改善箇所説明図

手動変速機

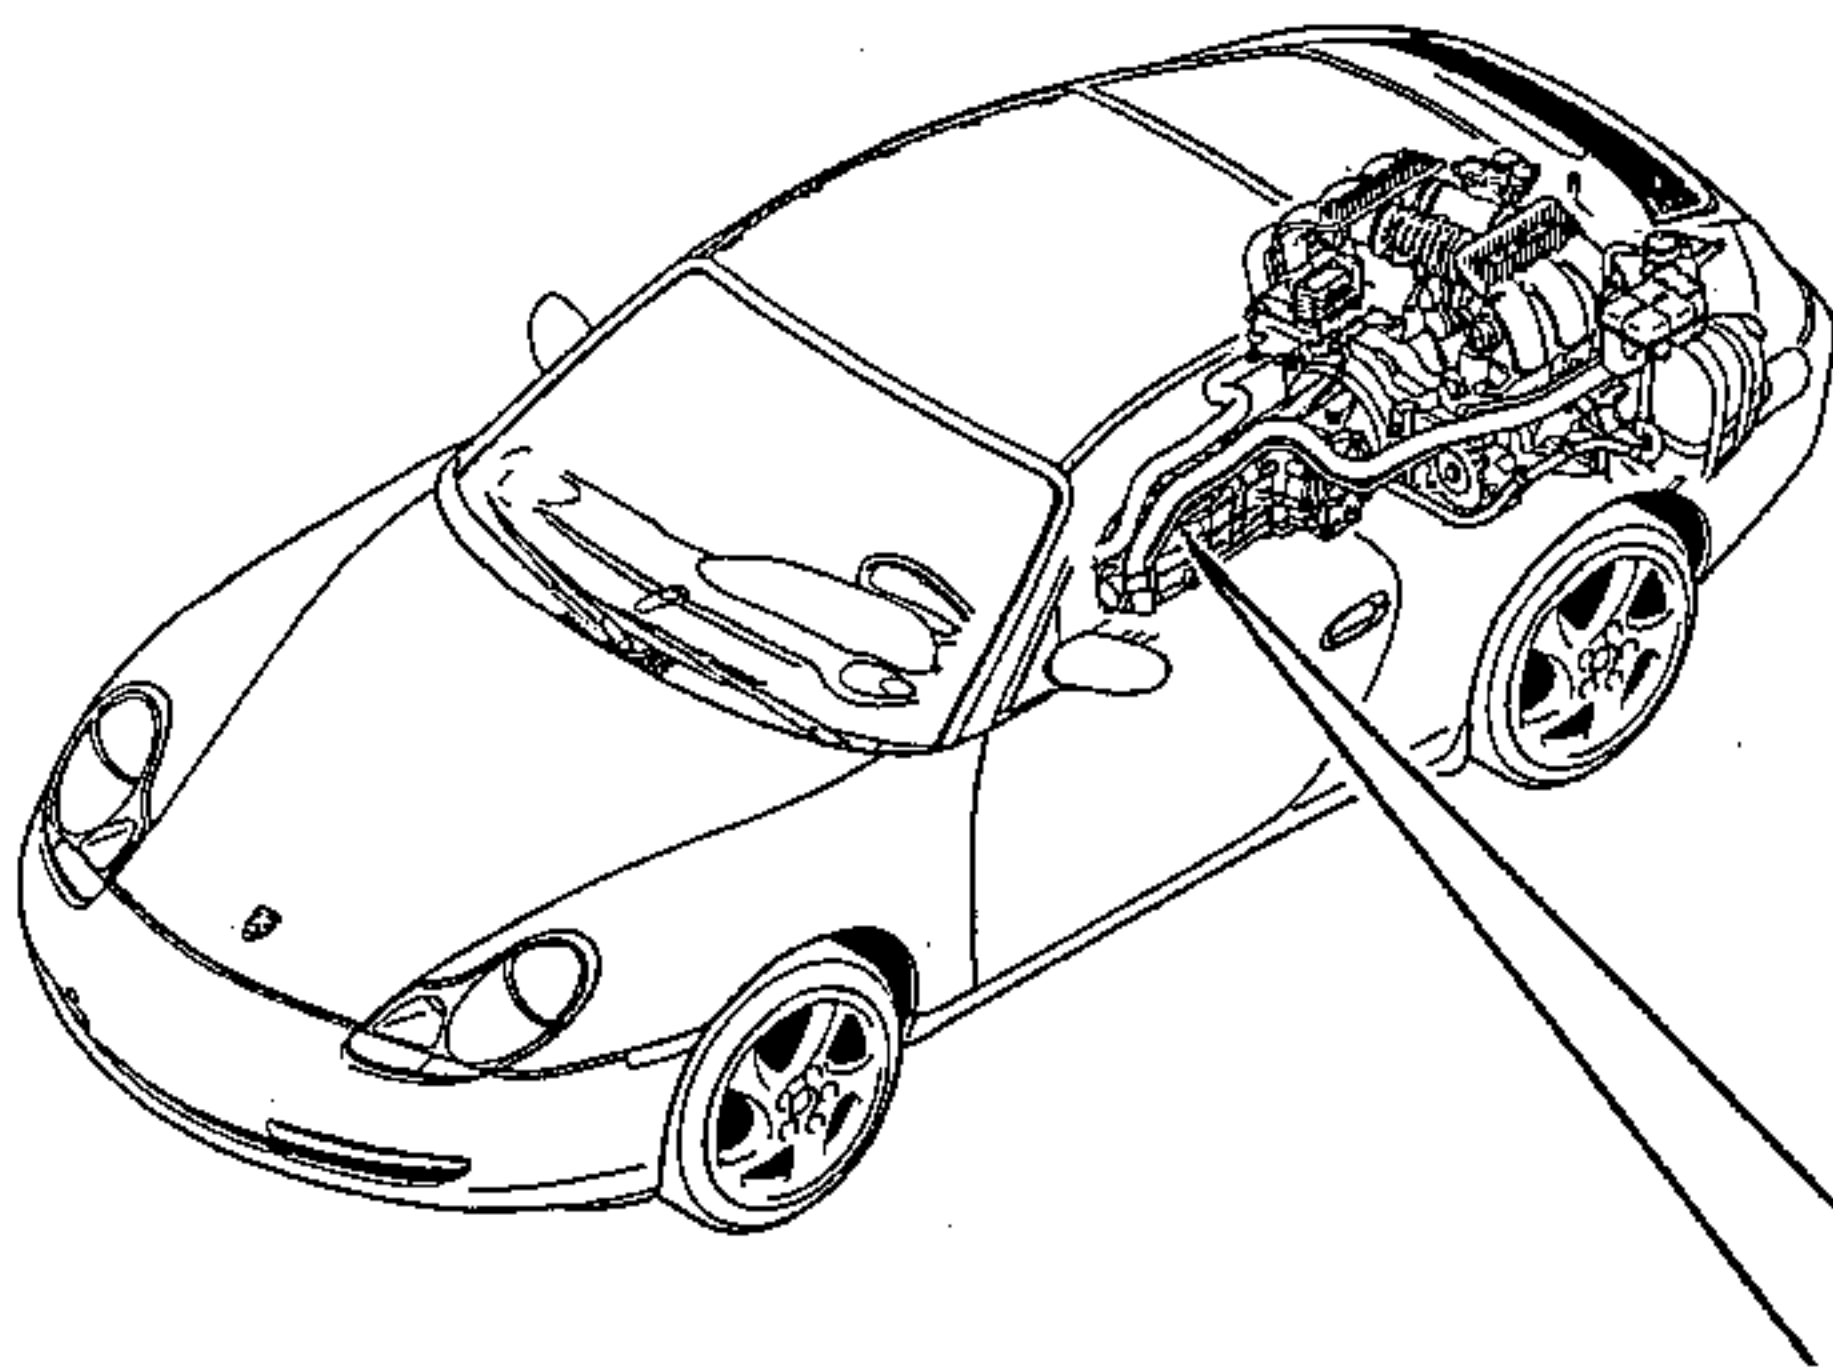
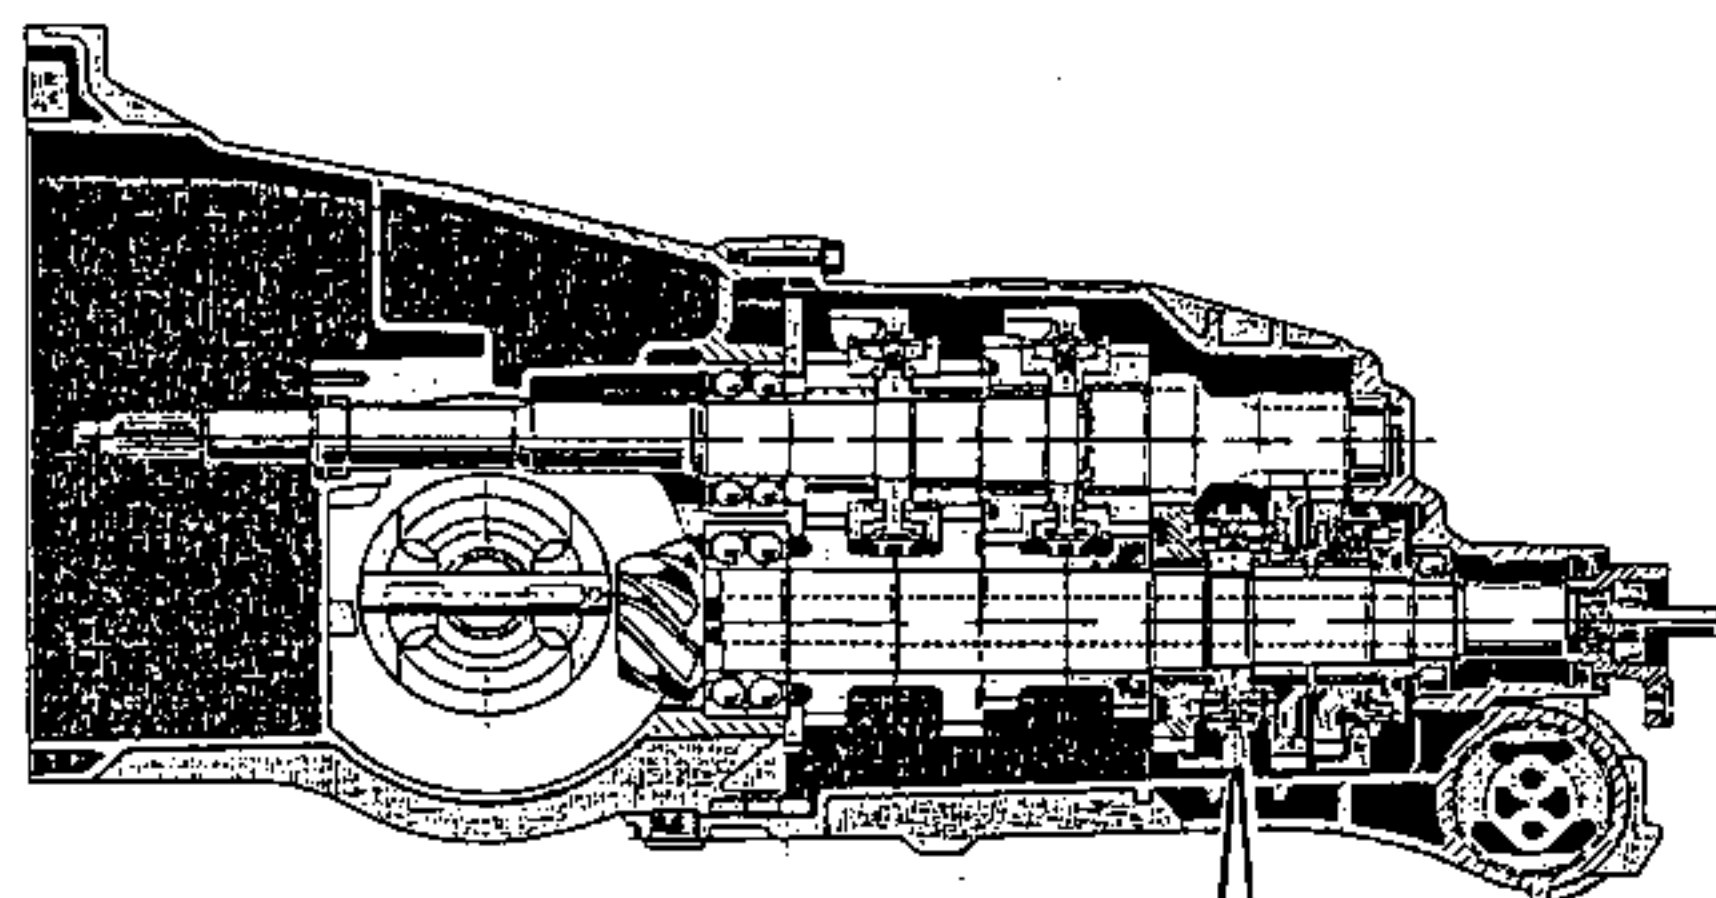
基準不適合発生箇所

手動変速機付車の動力伝達装置において、製造時に変速機内部の1速、2速用のガイドスリーブ（シンクロ機構を作動させるための部品）が損傷したものがあつたため、変速操作の繰り返しのにより、シンクロ機構が破損して変速操作ができなくなり、最悪の場合、走行不能となるおそれがある。

改善の内容

全車両、手動変速機を新品に交換する。
